Correcting the article in OQI 91, p. 27 Oprava článku z OQI 91, str. 27 Milan Pračka, OK1DMP, ok1dmp@mybox.cz

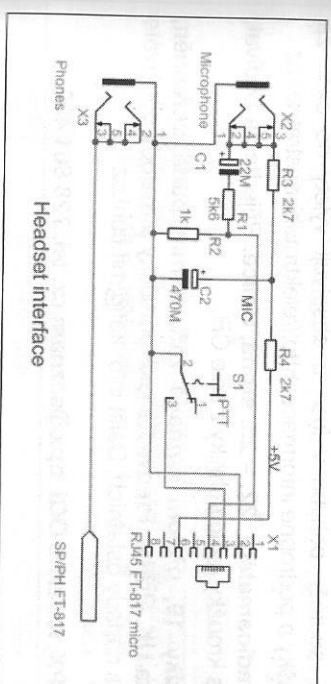
Kamarád mne upozor-nil na chybu v zapojení mikrofonního konektoru na obrázku č. 4 Headset. Napětí 5 V je správně na vývodu číslo 6, nikoli na č. 5, jak bylo ve schématu uvedeno. Čtenářům se tímto omlouvám. Technic-ky založení čtenářů určité chybičky již odhalili sami.

The 5 V DC Voltage should be correctly on the pin No. 6, not on No. 5.
